改善箇所説明図

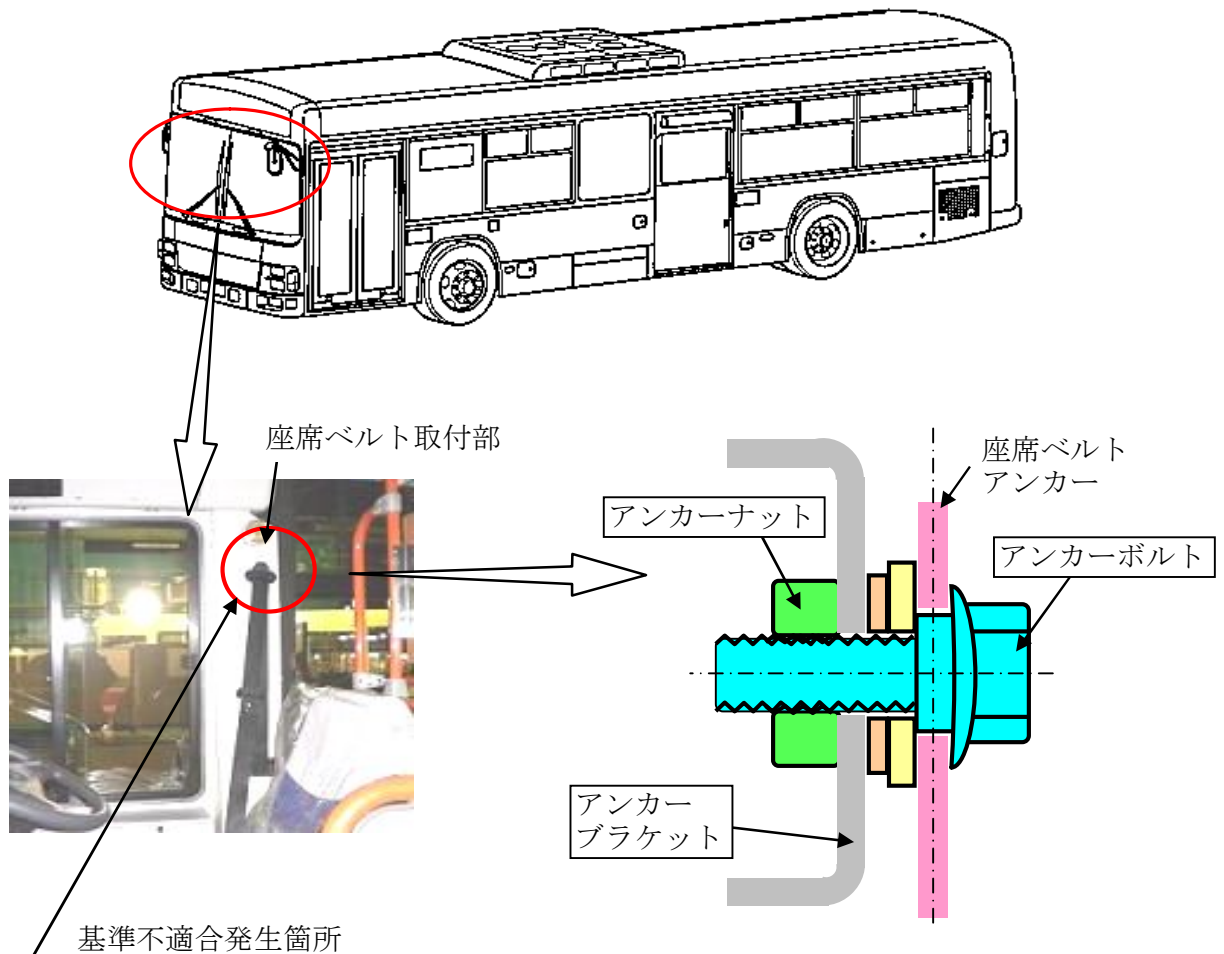
路線バスの運転席の上方の座席ベルト取付部において、アンカーボルトを受け固定するアンカーナットに誤ったものが使用されているため、無理なねじ込み作業によりアンカーボルトのねじ山が損傷しているものがある。そのため、そのままの状態で使用を続けると、ボルトが緩み、最悪の場合、座席ベルトが当該取付部から外れるおそれがある。

全車両、座席ベルトアンカーナットの形状を点検し、誤ったものが使用されている場合は当該ナットが固定されているアンカーブラケットを正規品に交換するとともに、アンカーボルトを新品に交換する。

識別：運転者席左側ドア開口部のシリアルナンバープレート付近に、緑色シールを貼付する。
